Transport
Canada

Modification 002

Sujet : Demande de soumissions № T5000-190002
Mobilier de bureau – Catégories 1, 2 et 3

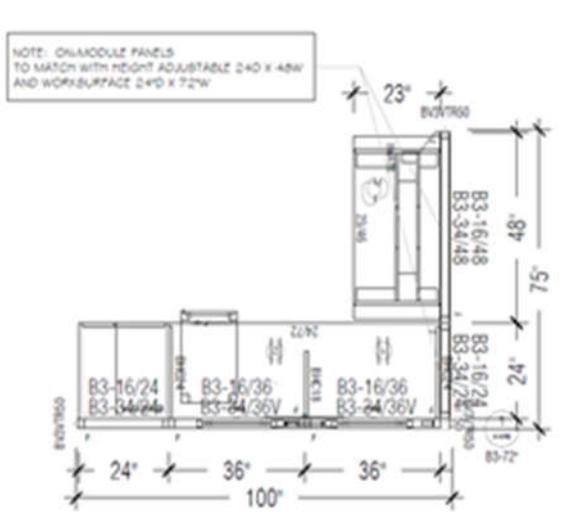
2. Une étagère réglable en hauteur est-elle nécessaire dans la section garde-robe?

Réponse: aucune étagère n'est requise dans la section garde-robe mais doit avoir une barre pour le (s) cintre (s). Aussi, doit avoir une porte avec serrure à clé.

Le stockage ouvert nécessite deux étagères réglables en hauteur.
